Změnový list číslo 142	
Identifikace akce	
Název akce:	Výstavba Multifunkční sportovní a kulturní haly v Brně
Číslo akce SMVS:	-
Objednatel:	I. Statutární město Brno II. ARENA BRNO, a. s. III. Brněnské komunikace a.s. IV. Teplárny Brno, a.s.
Zastoupen:	Objednatel
Zhotovitel:	HOCHTIEF CZ a.s., Plzeňská 16/3217, 150 00 Praha 5
TDI:	-
Projektant:	Projektová dokumentace 1 - Arch.Design, s.r.o. a A PLUS a.s. Projektová dokumentace 2 - PK OSSENDORF s.r.o.
Předmět změnového listu	
Úpravy v energocentru v 1.PP	
Část díla dotčená změnovým listem	
SO 101 Hala, ASŘ	
Popis změny, popis technického řešení	
Původní řešení dle smluvní (tendrové) dokumentace :	
Projektová dokumentace 1 uvažovala s dvoukřídlými dveřmi (S182, 183, 184) ve zdivu z lehčeného betonu při vstupech z garáže do místnosti č. -1.T6.004 – Strojovna topení a do místnosti č. -1.T7.001 – Chodba.	
Nové řešení :	
Změna řeší přizvednutí dveří S182 vč. úpravy překladu a nadpraží z důvodu spádování podlahy (doplnění náběhů z obou stran dveří). Dále dochází k odzrcadlení otevírání dveří S183, zasunutí dveří vstupu z parkování S184 do chodby z důvodu kolize se ZOTK a spádování podlahy. Rovněž dochází k doplnění izolace a zdiva v návazn

Z.048b

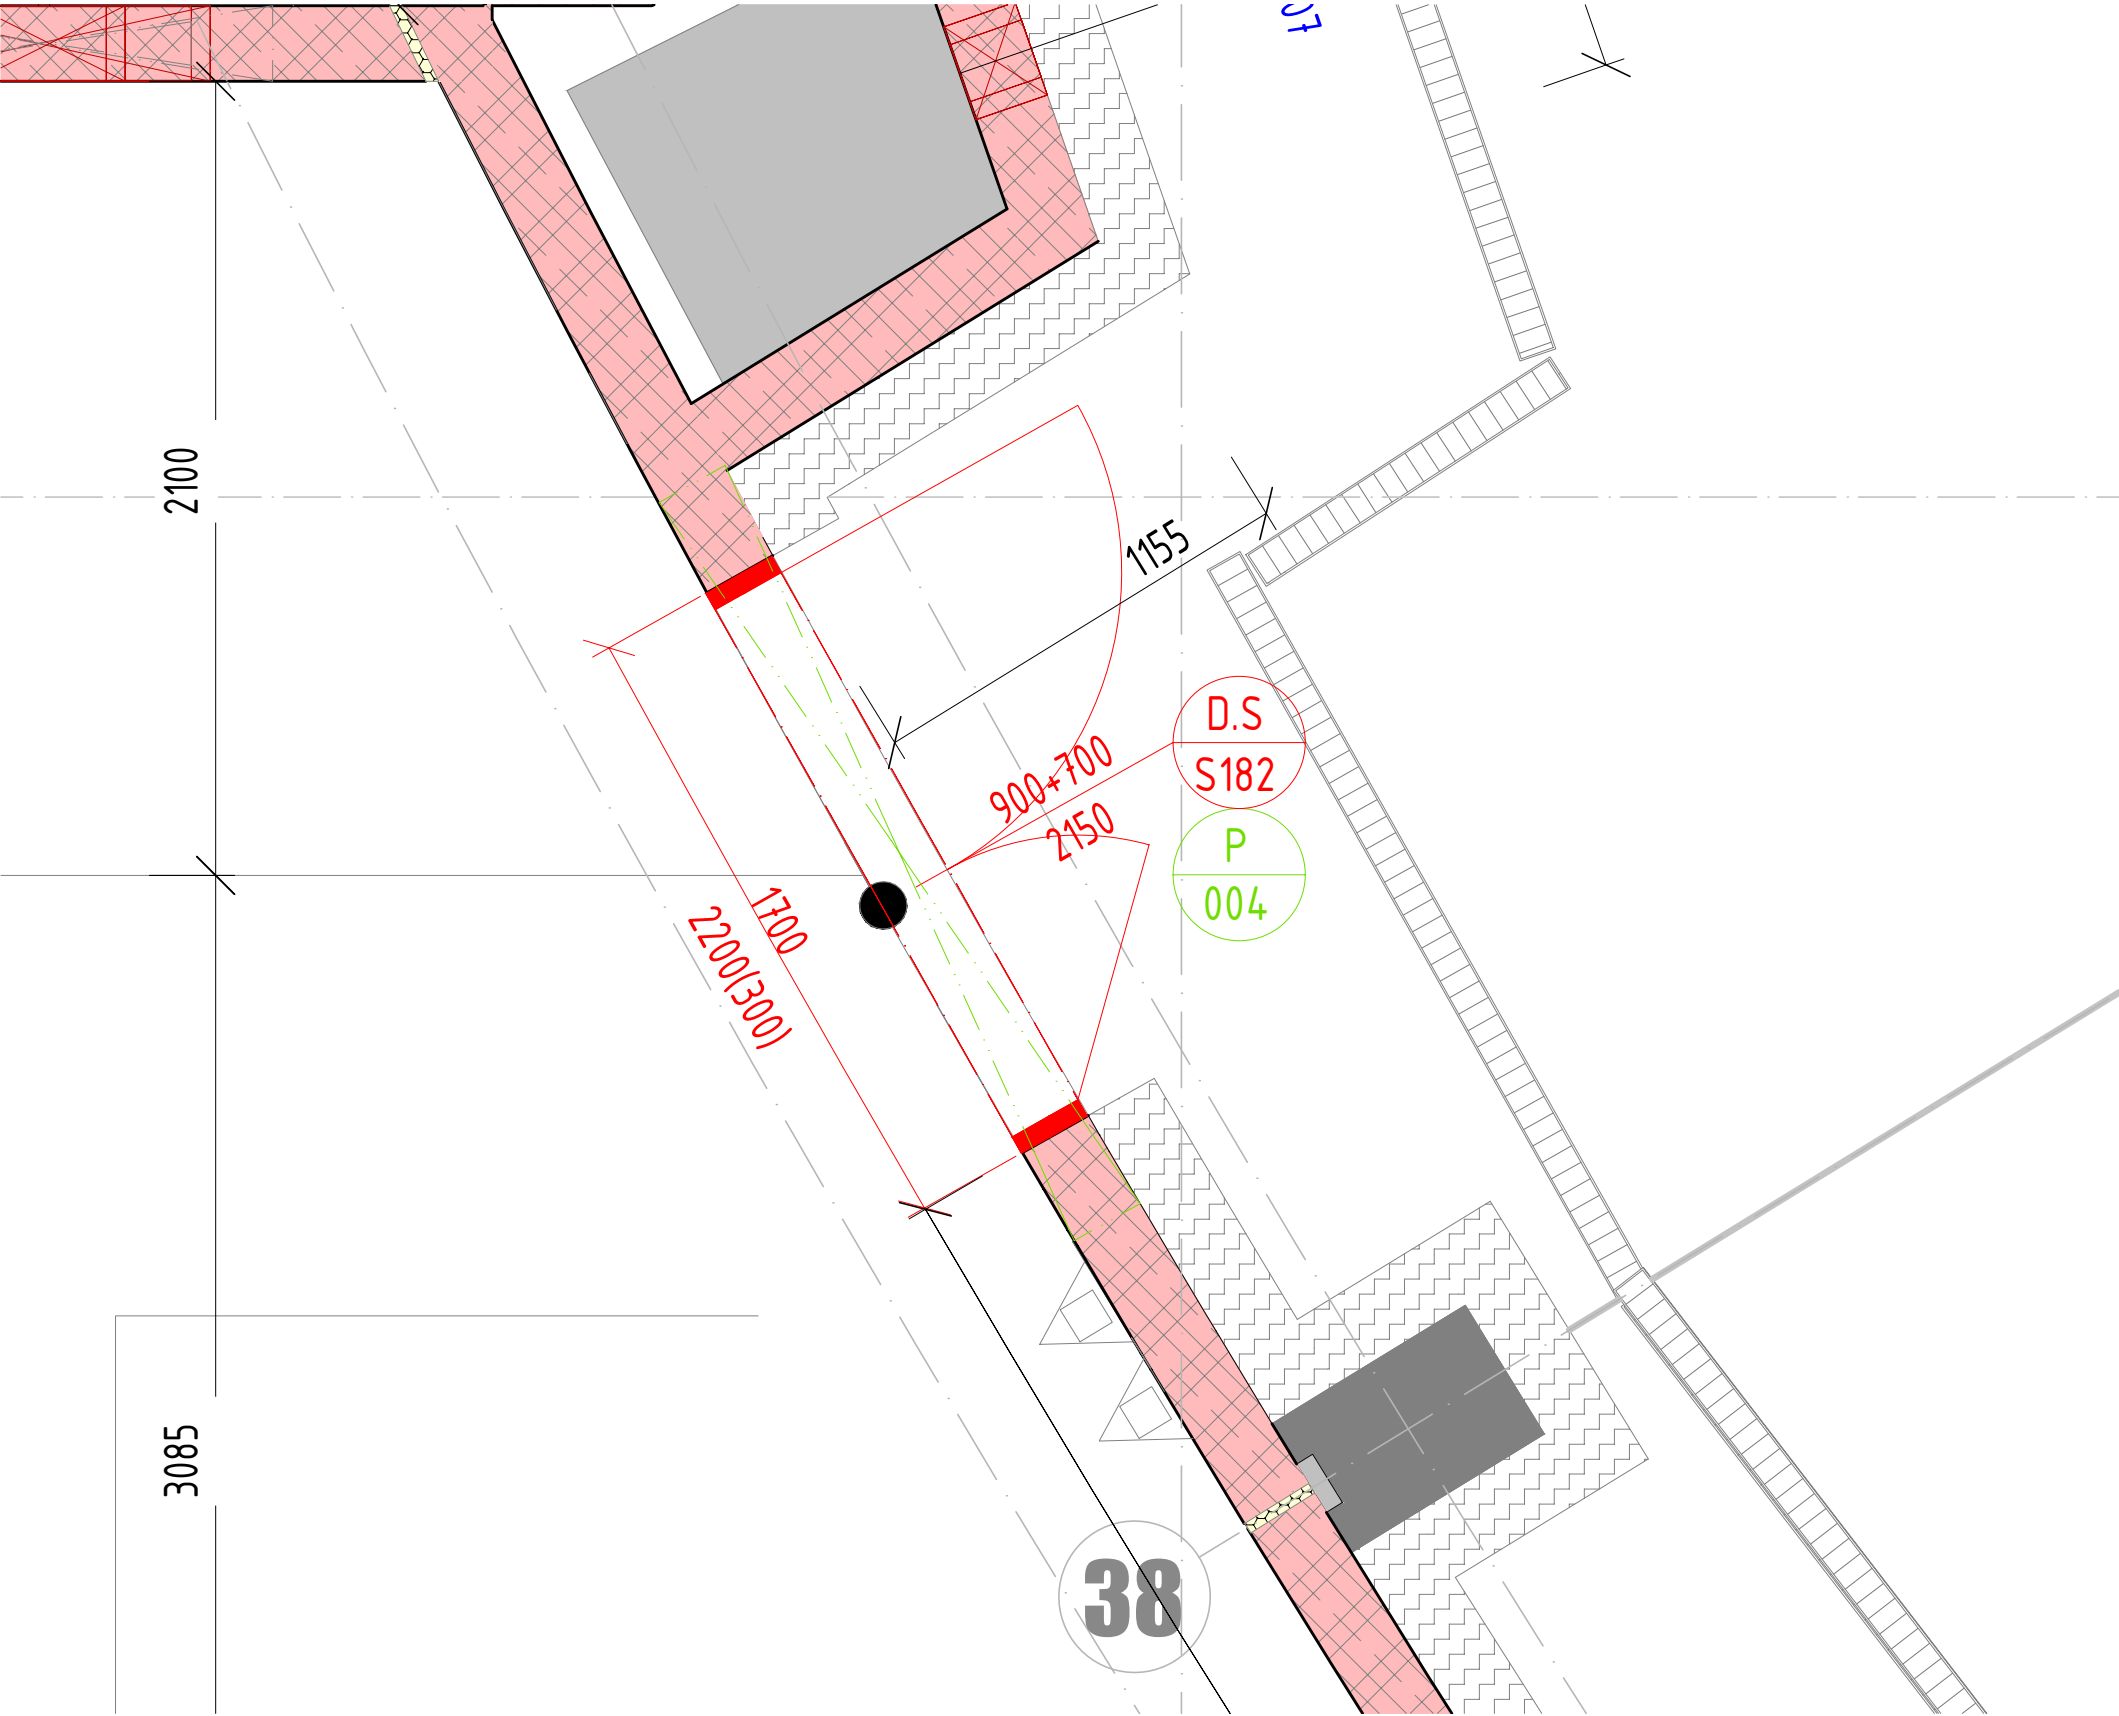
Změna dveří S182 - přizvednutí dveří z důvodu spádování podlahy (doplnění náběhu z obou stran dveří), související úprava překladu a nadpraží

- odzrcadlení otevírání dveří S183
- zasunutí dveří vstupu do parkování S184 do chodby z důvodu kolize se ZOTK a spádováním podlahy
- doplnění izolace a zdiva v návaznosti na změnu polohy dveří
- přesunutí hasících přístrojů, NO a souvisejících prvků s vybavením dveří
